Merknadsskjema og kart – Offentlig ettersyn – Begrenset høring

Samlet skjema

Plannavn	Fanavegen Brannstasjon
Arealplan-ID	66390000
Saksnummer	201714570
Utarbeidet av	Rambøll Norge
Sist revidert	22.09.2021

Merknadskart

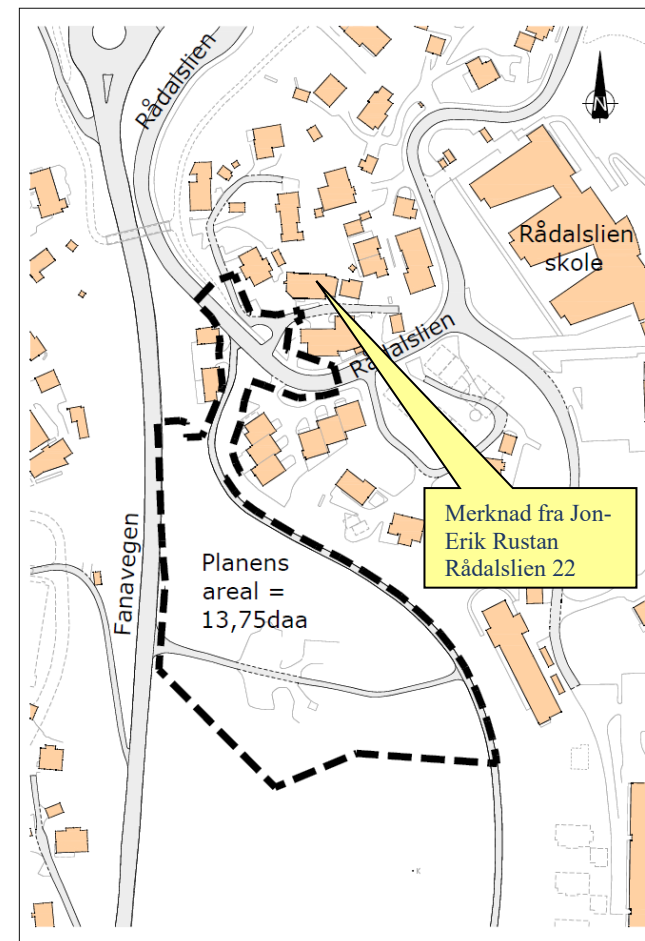
Nr.	Avsender	Hovedpunkt i merknad/uttalelse	Forslagsstillers kommentar	Endringer		
				Kart	Regbest	Beskrivelse
1	<p><u>Private merknader:</u> Jon-Erik Rustan Rådalslien 22 Eiendom 119/447</p> <p>12.10.2020</p> <p>Dokumentnummer 86</p> <p><i>Se merknadskart nederst i dokumentet</i></p>	<p>3. Vegen mellom vestsiden av deres eiendom og den planlagte utvidete sykkelstien blir for smal for tilkomsten opp til eiendommene lenger oppe. De har målt til ca 3 m. De viser til svingradius på veien og steinbedet som ligger ved innkjørselen fra Rådalslien, o_SVT12.</p> <p>4. Ved denne endringen kan det bety at de ikke kan bruke den ene av de to opparbeidete parkeringsplassene i området. En tidligere garasje ble revet her pga vegombygging, og bygget opp igjen øst på eiendommen.</p>	<p>3. Tatt til følge. Steinbedet i o_SVT12 får nytt dekke med overkjørbar smågatestein, som en forbedring av svingemulighetene, siden veien til eiendommene blir smalere.</p> <p>4. Ikke tatt til følge. Sporing av tilkomst for personbil viser at et mindre hjørne av eiendommen 119/447 berøres. Det er knepent med to plasser for vanlig oppstilling slik det er i dag, og med bredere fortau og ny situasjon blir det i utgangspunktet ikke plass for to biler.</p>
